GUTACHTEN

Objekt: Gebäude der Ortsfeuerwehr Sillenstede,
Grafshafer Straße 7, 26419 Schortens

Oldenburg, 26.09.2014

Bild 6 10

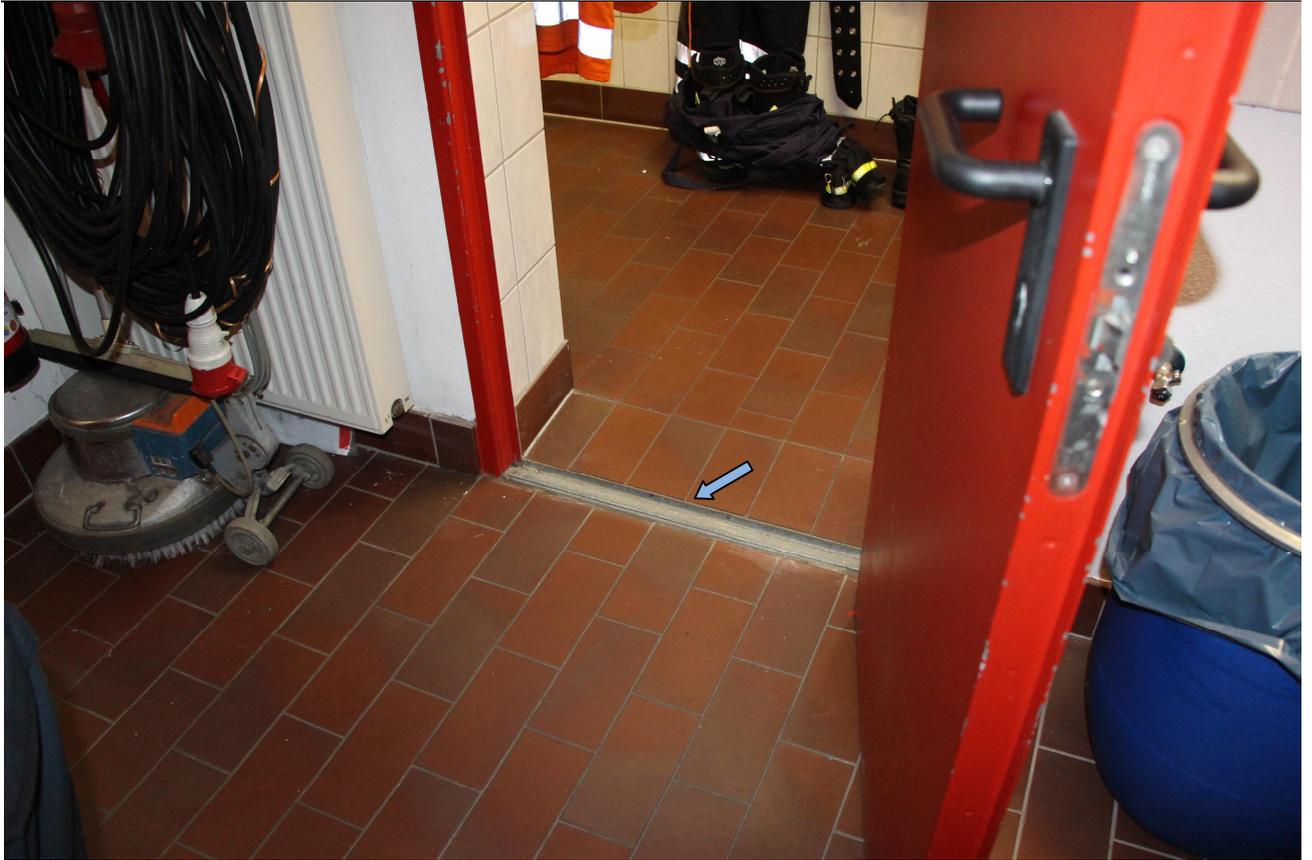
“ Der Flucht und Rettungsweg (Notausstieg) in der Werkstatt / Atemschutzmasken wird durch ein Ausstiegsfenster realisiert, welches zusätzlich durch einen davorstehenden Tisch verstellt ist, es handelt sich hierbei um ein querliegendes Format (siehe Bild 10)

gem. Musterbauordnung (MBO) § 37(5) ergeben sich gesetzlich Mindestanforderungen, wonach beispielsweise die Brüstung dieser Fenster nicht höher als 1,20 m über dem Fußboden angeordnet sein darf, Weiter müssen solche Fenster eine lichte Größe von mind. 0,90 x 1,20 m aufweisen (Breite x Höhe)
